改善箇所説明図

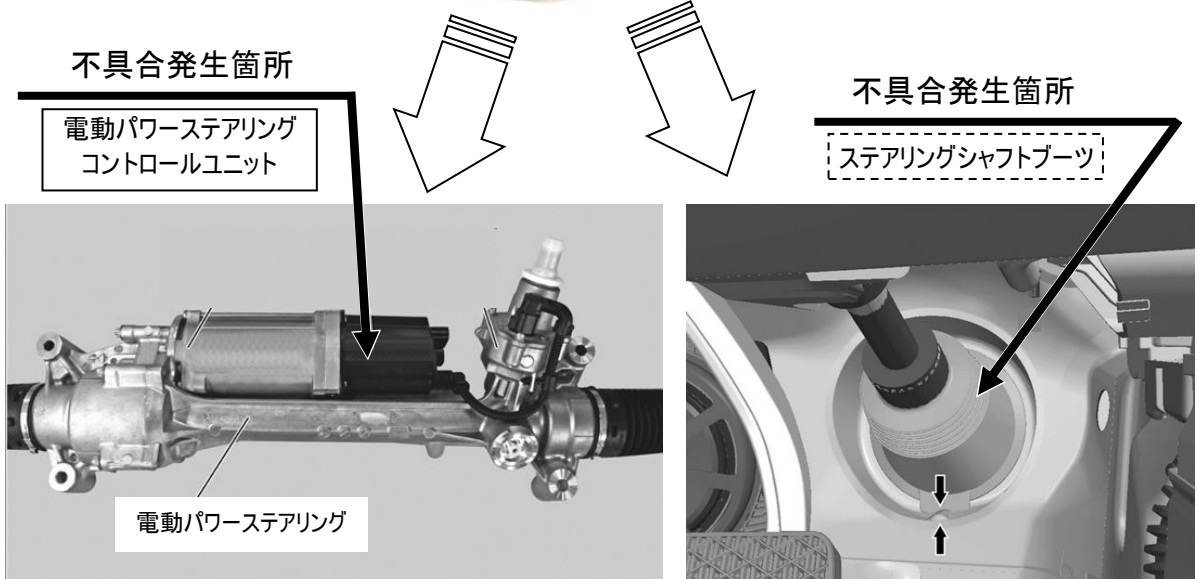
- ① 電動パワーステアリングコントロールユニットにおいて、制御プログラムが不適切なため、運転支援システムの作動中に運転者がステアリングから手を離した際に警告が出ないことがある。そのため、車両を完全に停止させるシステムが作動しないおそれがある。
- ② ステアリングシャフトブーツにおいて、取付作業指示が不適切なため、運転支援システムの作動中に運転者がステアリングから手を離した際に警告が出ないことがある。そのため、車両を完全に停止させるシステムが作動しないおそれがある。

- ① 全車両、電動パワーステアリングコントロールユニットの制御プログラムを対策プログラムに書き換える。
- ② 全車両、ステアリングシャフトブーツの取付状態を点検し、不適切なものは正しい取付に修正する。
